UNDP-OPE-363/2022
04 de Octubre de 2022

Asunto: Solicitudes de Aclaración IAL/00118273/2288/2022 – Construcción de las Obras Civiles e Instalaciones para la Sede del MADES Paraguay.

Nota 5 – Respuesta Solicitudes de Aclaración y Preguntas recibidas

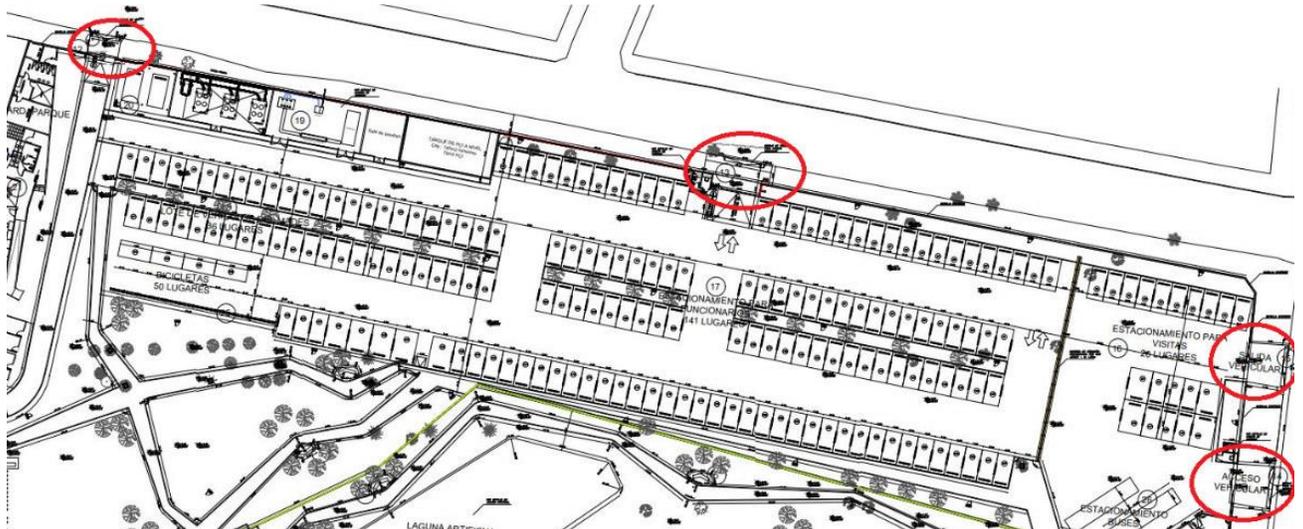
“Según el Código Nacional de Alarmas de incendio y Señalización – NFPA 72, se debe asegurar que cada componente de un sistema de detección se encuentra bien instalado y en correcto funcionamiento de acuerdo con las recomendaciones del fabricante.

Un componente Primordial en los Sistemas de Detección son sus baterías de respaldo, las cuales tienen un costo poco representativo en el Presupuesto global del Proyecto, pero un gran impacto en el funcionamiento del Sistema.

Vale la pena resaltar que, ante la ausencia de Fluido eléctrico, los sistemas de Protección contra incendio se respaldan en la energía almacenadas en sus baterías, las cuales deben ser calculadas para brindar una autonomía determinada. El sistema de detección debe contar con un respaldo de baterías, con la capacidad de soportar una operación de 24 horas en Stand by, mas (05) cinco minutos en estado de alarma o 15 minutos en estado de alarma para sistemas con Notificación masiva. Vease NFPA 72 Capitulo 10.6.7.2 Capacidad de las baterías.”.

Respuesta: Ver respuesta a pregunta 156 de la presente Nota (Nota 5).
